Parecer da Câmara Técnica de Legislação Urbanística do CMPT

Assunto: Manifestação sobre processo n. 4107-3/2021 - Fechamento de Loteamento

NOTAS TÉCNICAS PÉRIMETRO DE FECHAMENTO

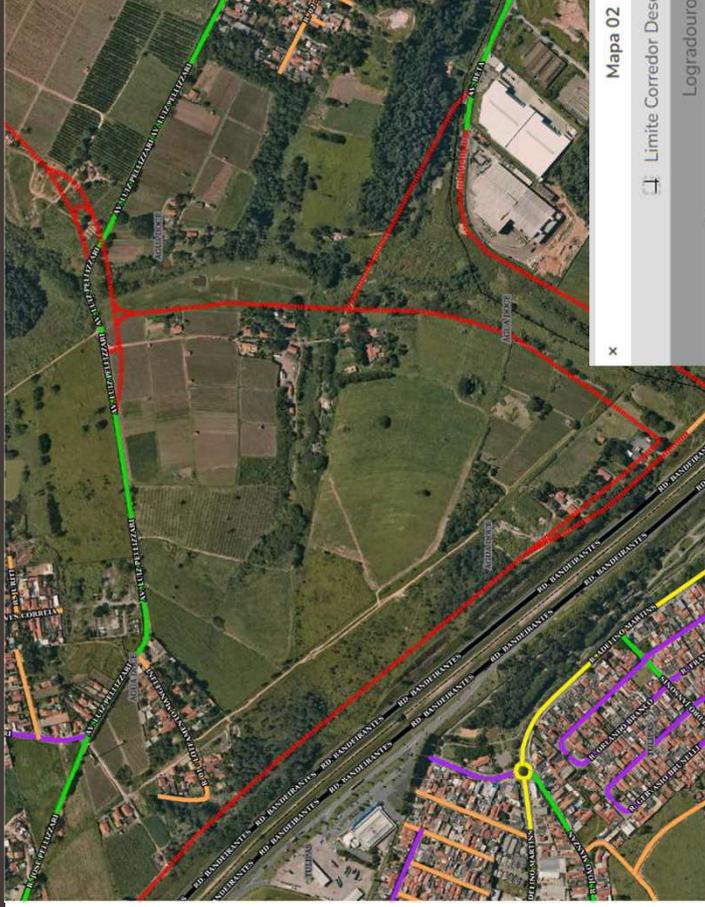
- *Considerando que o loteamento foi aprovado na prefeitura;*
- *Considerando que o projeto urbanístico seguiu as diretrizes viárias previamente elaboradas pelos técnicos da UGPUMA;*
- *Considerando que o projeto segue as regulamentações do decreto 30.641/21 no tocante a permeabilidade visual;*

- 1) *Concorda com a instalação de portaria para controle de acesso ao loteamento desde que as condições abaixo sejam garantidas:*
 - a) *Seja apresentado plano para garantir o acesso a ALUP – Área livre de uso público que se encontra dentro do perímetro de fechamento, mesmo que de forma controlada e com restrição de horários.*
 - b) *A limpeza, manutenção das áreas públicas (praças, calçadas e vias) e sinalizações viárias dentro dos limites do fechamento sejam mantidas as expensas dos moradores do Bairro.*
